CARDNET 端末(JT-VT10) ご利用加盟店様

株式会社日本カードネットワーク

CARDNET 端末(JT-VT10)のソフトウェア更新および コード支払機能における表示画面変更に関するご案内

6. コード支払い機能の RW 側表示画面変更について

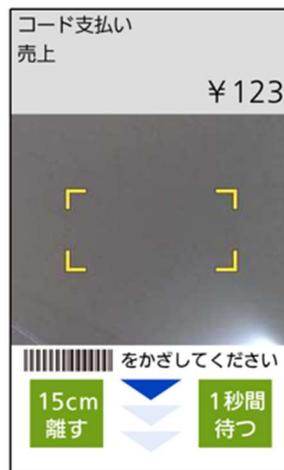
変更前：お客様向けにコードのかざしイメージを表示。

変更後：本体側の画面同様カメラプレビュー映像を RW 側にも表示。プレビュー画面上に表示されている黄色カッコ内にコードが収まるようにかざすことで、カメラのピントを合わせやすくなります。
